**Bebauungsplan Nr. II/2/27.02 „Feuerwehrgerätehaus Schil-
desche an der Westerfeldstraße“ und 268. Änderung des Flä-
chennutzungsplanes**

- Auswertung der Stellungnahmen aus den frühzeitigen Beteiligungs-
schritten gemäß §§ 3 (1), 4 (1) BauGB
- Ergebnis der Auswertung der frühzeitigen Beteiligungsverfahren /
Übersicht: Ergänzungen und Änderungen der Planunterlagen zum
Entwurf

Stand: Entwurf; Oktober 2024

BEBAUUNGSPLAN (OHNE MAßSTAB, FARBIG)

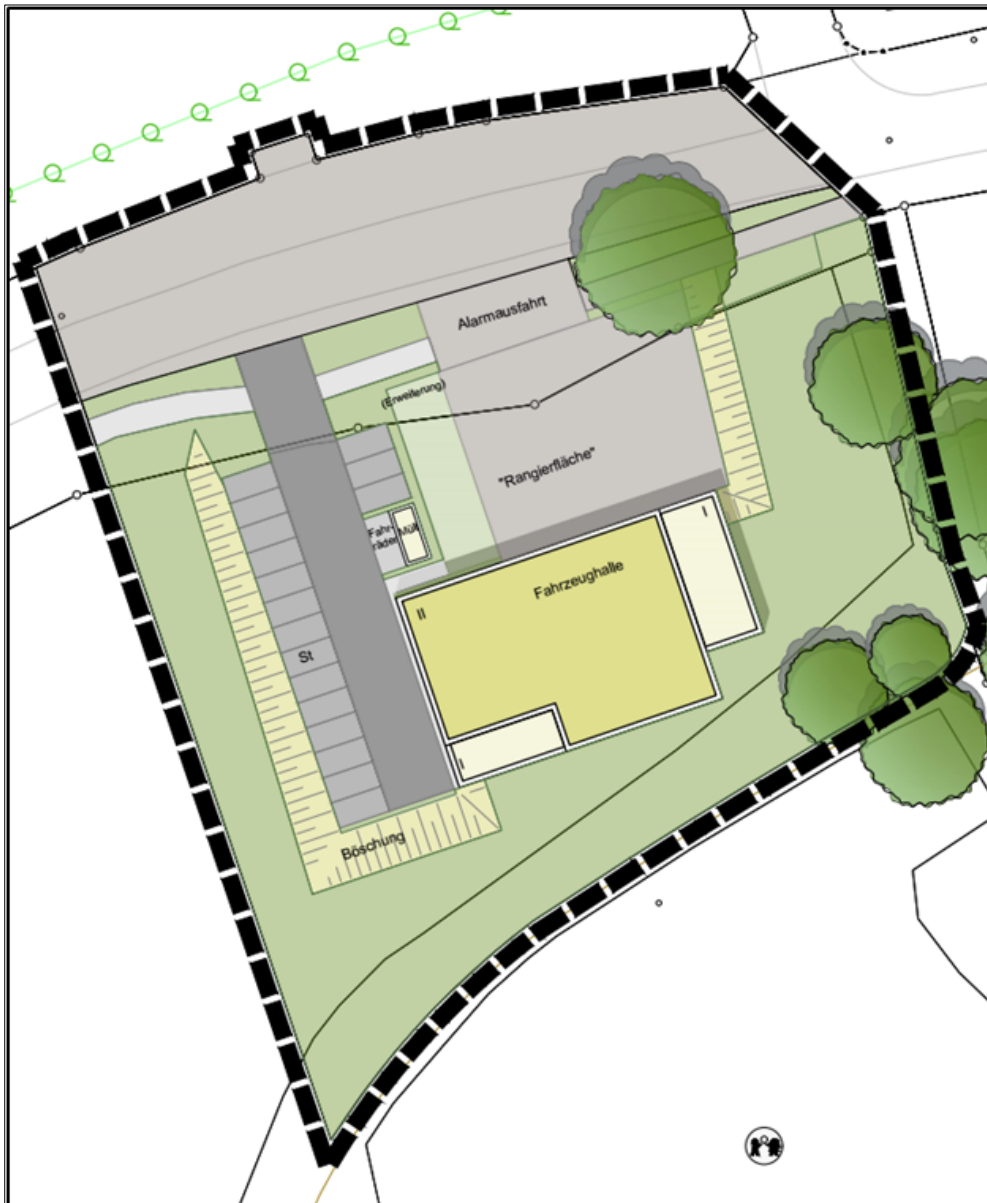
<p>Angesichts des Umstands, dass das Land NRW den Auftrag geben hatte Flächen einzusparen, ist eine derartige Vervielfachung der Versiegelung mit einer Grundflächenzahl von 0,6 für ein Feuerwehrgerätehaus nicht nachvollziehbar. Ebenso ist nicht nachvollziehbar, warum die insgesamt 19 Mitglieder der Löscharbeit (https://bosfahrzeuge.info/D11327) insgesamt 17 voll versiegelte Parkplätze benötigen, wo zuvor fünf offenbar jahrzehntelang irgendwie hingereicht haben. Bislang hatte die Abteilung das Einsatzfahrzeug Florian Bielefeld 34 LF10 01 - LF 10, dies soll nun mehr auf mindestens drei aufgestockt werden. Selbst wenn man den Bedarf extrapoliert, dürften 10 Parkplätze vor dem Gerätehaus allemal ausreichen.</p> <p>Auch bei der Baulichkeit selbst könnte Platz gespart werden, wenn statt der geplanten Zweigeschossigkeit mit einer Gebäudehöhe von 11,85 Meter eine Dreigeschossigkeit mit etwa 12,50 Meter vorgesehen würde, dies finden wir z.B. bei der jetzigen Hauptfeuerwache Am Stadtholz so vor.</p> <p>Der gesamte Plan kann letztlich auf der Hälfte der Fläche verwirklicht werden. Mit dem Platz muss nicht geaast werden.</p> <p>Stattdessen bietet sich die Möglichkeit die Biotopspangen, die durch das Landschaftsschutzgebiet Ravensberger Hügelland gebildet werden, durch Aufforstung im westlichen Bereich, für die wichtigen geschützten Biotope im Schlosshofbachtal und Johannisbachtal zu stärken. Es könnte ein durchgehender wichtiger Waldrandsaum von dem jetzt im Norden der Westfeldstraße befindlichen Wald zu den Baumreihen im Süden geschaffen werden, der die parkartige Struktur der Umgebung unterstreichen würde.</p> <p>Voraussetzung dafür wäre, die Herabsetzung der Grundflächenzahl auf mindestens 0,4.</p>	<p>grundlagen für Feuerwehrgerätehäuser) zu erfüllen. Demnach sind für eine Freiwillige Feuerwehr mindestens drei Stellplätze für Großfahrzeuge erforderlich, was einen erheblichen Platzbedarf im Erdgeschoss für die Fahrzeughalle, die Umkleiden, die Schwarz-Weiß-Trennung (zur Vermeidung von Kontamination) sowie für Lager- und Werkstattbereiche bedingt. Die Anordnung dieser Bereiche im Erdgeschoss ist zwingend erforderlich, da die Nutzung der Räumlichkeiten unmittelbar an die Fahrzeughalle gebunden ist. Eine Aufteilung auf mehrere Geschosse ist daher nicht sinnvoll, da die notwendigen logistischen Abläufe und die Anforderungen an die Lagerung von Verbrauchsmaterialien auf Paletten beeinträchtigt würden.</p> <p>Im Gegensatz zur Hauptfeuer- und Rettungswache, die über eine Gesamtfläche von rund 20.000 m² verfügt und Ruheräume sowie Sanitäranlagen für einen 24/7-Betrieb aufweist, sind diese Bereiche bei einer Freiwilligen Feuerwehr nicht erforderlich, was den Flächenbedarf zwar reduziert, aber nicht eliminiert. Zusätzlich zur Funktionsfläche müssen ausreichende Rangier- und Übungsflächen sowie Parkplätze für die Einsatzkräfte bereitgestellt werden, die für die schnelle Verfügbarkeit der Fahrzeuge bei Alarmierung entscheidend sind. Der Hinweis auf die Option zur Verwendung von Rasengittersteinen anstelle einer vollständigen Versiegelung der Parkplätze zeigt zudem, dass Maßnahmen zur Reduzierung der Flächenversiegelung und zur ökologischen Gestaltung in die Planung einfließen.</p>

<p>Klimatechnisch wäre diese Lösung optimal, weil ein Kaltluftentstehungsgebiet neben der Kaltluftschneise Schlosshofbachtal geschaffen würde. Eine noch bessere Alternative dazu böte sich selbstverständlich an, nicht 20 Parzellen in Anspruch zu nehmen, sondern nur die Hälfte. Das Grundstück wäre dann immer noch groß genug für ein Feuerwehrgerätehaus. Die Konflikte mit den Grabelandbesitzern könnten so ein Stück weit vermieden werden. Die ökologische Wertigkeit von Grabeland im Verhältnis zu Wald ist jedenfalls dann nicht schlechter, wenn nur ein kleines Waldstück in Rede steht. Der Naturschutz würde sich einer solchen klimatechnisch suboptimalen Lösung nicht verschließen.</p> <p>b) Verkehr Das Gebiet ist fußläufig in 14 Minuten von der Endstation der Stadtbahnlinie 1 erreichbar, werktags gibt es eine 20 - minütige Verbindung mit der Linie 31 zur Universität und nach Schildesche Mitte. Für die geplante Nutzung dürften diese Umstände jedoch von untergeordneter Rolle sein, da bei Feueralarm sicher nicht der ÖPNV genutzt wird. Der motorisierte Individualverkehr ist über die Westerfeldstraße passabel erschlossen. Das Radwegenetz in Schildesche ist ausbaufähig.</p> <p>5) Fazit: Dem Planvorhaben kann so wie es vorliegt nicht zugestimmt werden. Erst durch die vorgeschlagene Verkleinerung der bebaubaren Flächen auf die Hälfte mit entsprechendem ökologischem Ausgleich könnte eine Zustimmung erfolgen.</p> <p>Im Detail gilt Folgendes: 1. Abräumung des Böschungsdamms auf lediglich 10 Meter.</p>	<p>Insgesamt ist der Flächenbedarf der geplanten Feuerwache daher durch die spezifischen funktionalen Anforderungen und die baurechtlichen Normen gerechtfertigt. Eine Reduktion der Grundstücksgröße würde die Funktionsfähigkeit und die Einsatzbereitschaft der Feuerwehr beeinträchtigen und ist daher nicht zielführend. Zudem erfüllt der alte Standort des Gerätehauses in Schildesche nicht die aktuellen Anforderungen und kann deshalb nicht als Maßstab für die Planung dienen.</p> <p>Keine Abwägung erforderlich.</p> <p>Keine Abwägung erforderlich.</p> <p>Die Hinweise werden zur Kenntnis genommen. Es wird darauf hingewiesen, dass das Gestaltungskonzept lediglich eine mögliche Bauungsvariante darstellt und keine abschließende Ausbau-</p>

<p>5. Inanspruchnahme von 10 statt 20 Grabelandparzellen.</p> <p>Die Stellungnahme wird vom BUND Kreisgruppe Bielefeld e.V. unterstützt.</p>	<p>Der Anregung wird nicht gefolgt. Für den Bau des Feuerwehrgerätehauses ist eine entsprechende Flächengröße erforderlich, wie eine zuvor durchgeführte Machbarkeitsstudie gezeigt hat. Um die Funktionsfähigkeit und Einsatzbereitschaft der Feuerwehr sicherzustellen, müssen Flächen in der erforderlichen Größe in Anspruch genommen werden. Insgesamt befinden sich südlich der Westerfeldstraße 206 Grabelandparzellen. Aufgrund einer Heckenanpflanzung zur grünen Abgrenzung zum westlichen Grundstücksrand ist eine Erweiterung des Geltungsbereichs notwendig, was die Inanspruchnahme von künftig etwa 22 Grabelandparzellen erfordert. Dies wurde mit den Nutzenden kommuniziert. Es wird für einen entsprechenden Ausgleich gesorgt.</p> <p>Der Hinweis wird zur Kenntnis genommen.</p>

- **Planzeichnung - Änderungen / Ergänzungen bzgl.**
 - Erweiterung des Geltungsbereichs nach Westen um 5,00 m für eine Hecke
 - Zwingende Zweigeschossigkeit
 - Reduzierung der öffentlichen Verkehrsfläche
 - Erweiterung der Größe der Gemeinbedarfsfläche nach Norden und Westen
 - Anpassung der überbaubaren Fläche
 - Ergänzung einer Fläche zum Anpflanzen einer Hecke
 - Ergänzung eines Leitungsrechts
 - Wegfall einer Festsetzung zur Erhaltung eines Baumes im Straßenraum
 - Ergänzung der Regenwasser- und Schmutzwasserkanäle
